Avis délibéré
de la Mission régionale d'autorité environnementale
Provence-Alpes-Côte d'Azur

sur la mise en compatibilité du PLU liée à la déclaration de
projet de centrale photovoltaïque (EDF) de Vins-sur-Caramy
(83)

N° MRAe
2024APACA41/3764

Avis du 11 septembre 2024 sur la mise en compatibilité du PLU liée à la déclaration de projet de centrale photovoltaïque (EDF) de Vins-sur-Caramy (83)

Figure 1: Localisation des secteurs Npv sur le territoire communal. Source : évaluation environnementale.

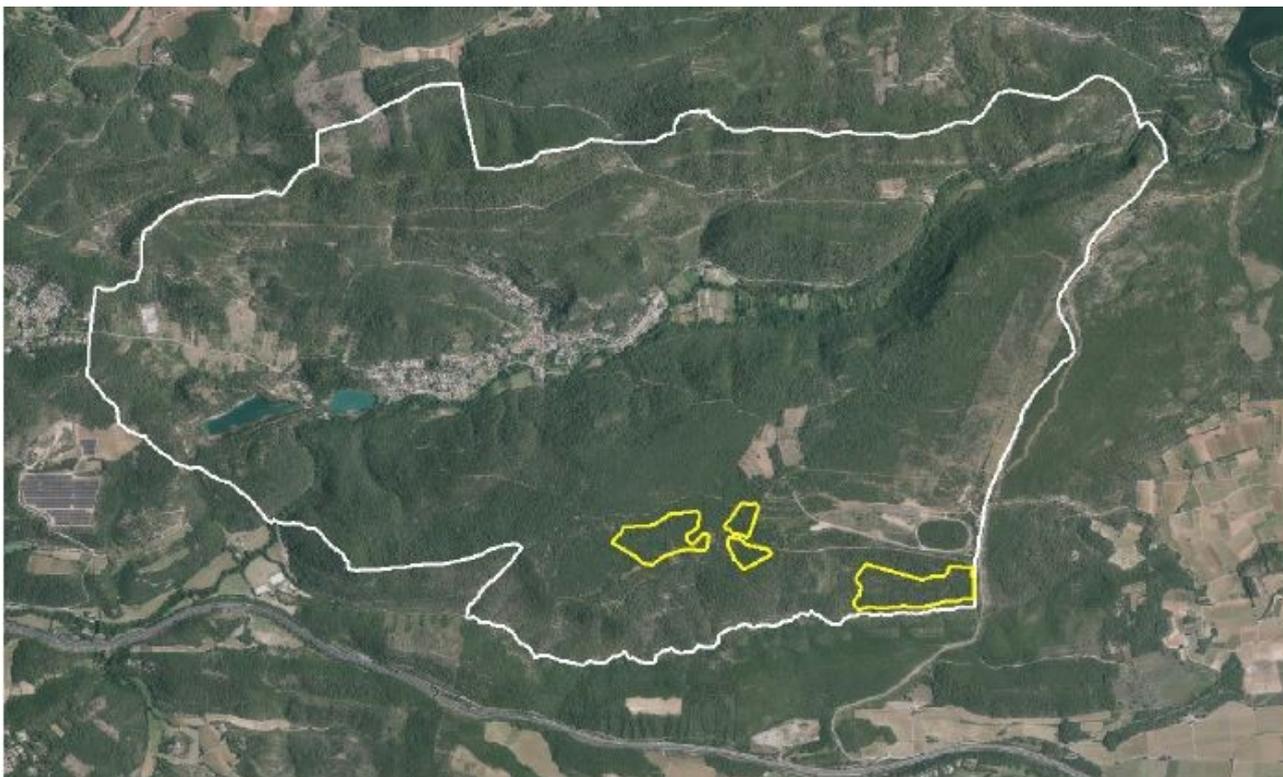
contrairement au présent dossier. Les raisons de ce changement ne sont pas expliquées dans le dossier.

La MRAe observe également que le précédent dossier de MEC-DP du PLU comprenait des orientations d'aménagement et de programmation (OAP) d'une surface de 89 ha destinées, selon le dossier, à garantir la prise en compte du risque incendie de forêt et la traduction des mesures de l'étude d'impact en matière de préservation de la biodiversité et du fonctionnement écologique. Cette nouvelle version de la mise en compatibilité du PLU ne comprend plus d'OAP, sans que les raisons de ce choix ne soient explicitées.
